**Avis délibéré de la mission régionale d'autorité
environnementale sur le Parc éolien de Lastic porté par la
société ABOWind sur la commune de Lastic (63)**

Avis n° 2020-ARA-AP-1048

Avis délibéré le 12 avril 2022

Figure 2 : implantation des éoliennes et de leurs chemins d'accès (source RNT)

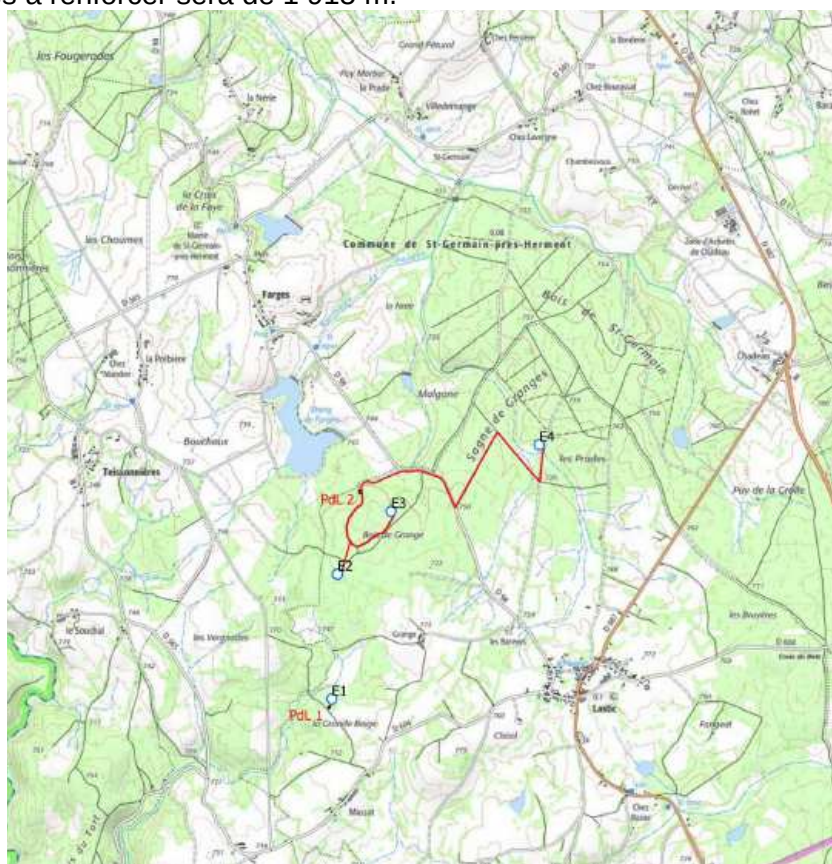
Deux postes de livraison seront installés sur le site du projet. Le premier se situe à proximité de l'éolienne E1, le long de sa plateforme d'exploitation, et le second à proximité d'un chemin communal pour le raccordement des éoliennes E2, E3 et E4. Ils auront une surface au sol de 22,96 m² chacun.

L'accès se fera via des routes départementales, la D98 pour se rendre aux éoliennes E2, E3 et E4 et la D604 pour rejoindre l'éolienne E1. Des chemins permettront d'atteindre le pied des éoliennes, ceux déjà existants seront renforcés et de nouveaux seront créés. Ils serviront comme voies d'accès aux éoliennes pour le chantier, puis comme chemins d'accès aux équipes de maintenance pendant la période d'exploitation du parc. La longueur de piste créée sera de 1 120 m et celle des pistes existantes à renforcer sera de 1 915 m.

L'Autorité environnementale recommande de préciser les caractéristiques du raccordement du parc au réseau électrique, y compris les travaux nécessaires au poste source de Voingt, d'évaluer ses incidences et de présenter les mesures prises pour les éviter, les réduire et si besoin les compenser.

Figure 3 : variantes envisagées, source : étude d'impact

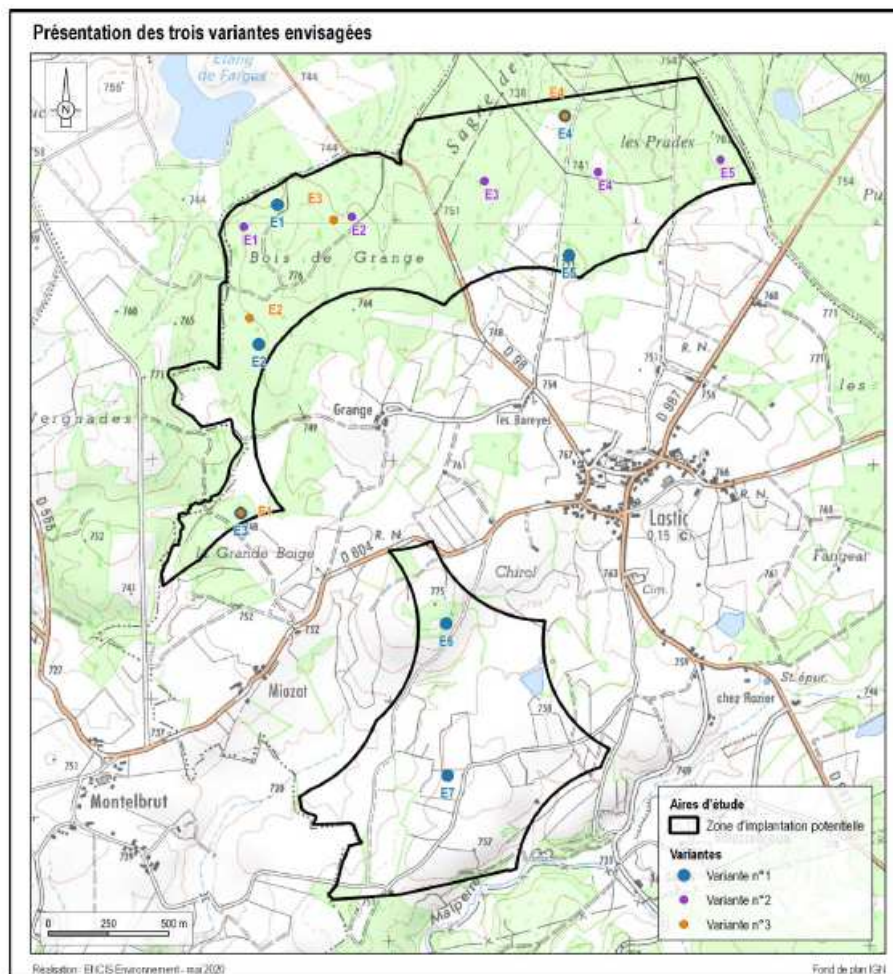
Cette dernière variante, jugée comme étant la plus favorable au regard de toutes les thématiques étudiées, a été retenue. Une gamme de huit éoliennes, associée à six génératrices différentes a été étudiée, le choix s'est porté sur l'éolienne Nordex N149 – 4,5 MW pour des raisons d'impact sonore faible et de production électrique élevée. Différentes hauteurs de moyeu variant de 125 à 164 m ont ensuite été analysées. Des photomontages réalisés depuis différents points de vue depuis l'aire d'étude rapprochée (aire au niveau de laquelle la différence de gabarit est surtout perceptible) sont présentés²². Le modèle retenu est celui comportant un moyeu de 145 m car présentant le meilleur compromis au regard des différentes contraintes (insertion paysagère et production électrique notamment). Toutefois, les photomontages auraient mérité d'être représentés avec les pales dans des positions identiques afin d'appréhender les différentes hauteurs de moyeu de manière optimale. L'analyse des variantes est bien présentée, que ce soit du point de vue physique, humain, acoustique, paysager et écologique. Dans ce dernier volet, le dossier présente des superpositions des cartes d'enjeux (habitats/flore, chiroptères, faune, avifaune) pour chacune des variantes²³. Le projet subit une véritable évolution entre le scénario initial qui comportait sept éoliennes et la variante retenue qui en compte quatre de hauteur réduite de 240 mètres à 220 mètres en bout de pale . D'autre part, la variante préférentielle fait elle-même l'objet d'un ajustement complémentaire en vue de limiter les implantations en zone humide (turbines, poste de livraison et voies d'accès).
